Tässä kirjallinen muistutus asiaan numero 3158/2025

Muistutus koskee kiinteistön 398-017-0552-0007 ajo/tonttiliittymiä.

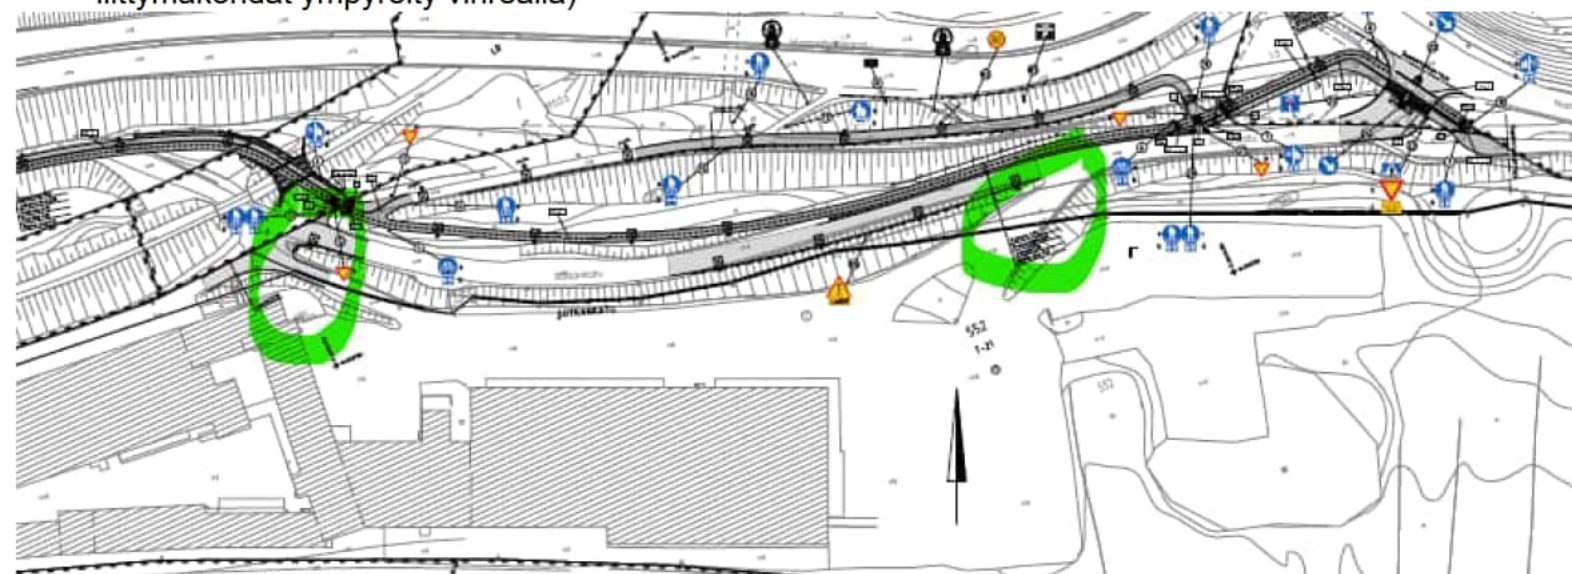
1. Molemmat ajo/tonttiliittymät Sotkankaudulta kiinteistölle 398-017-0552-0007 tulee säilyttää (kuvaan alla liittymäkohdat ympyröity vihreällä)

2. Toinen tonttiliittymä, joka on alla olevassa kuvassa, tulee olla sellainen, että siitä pystyy ajamaan täysperävaunurekalla. Liittymä kohta tulee korjata soveltuvaksi sekä leveydeltään, käänösäteeltään että jyrkkyydeltään. Mahdollinen uusi linjaus merkitty kuvaan turkoosilla.
Ajoväylä tulee jatkua sujuvasti myös sisäpihalle eli vihreän nuolen osoittamaan suuntaan (kuten se on nytkin).
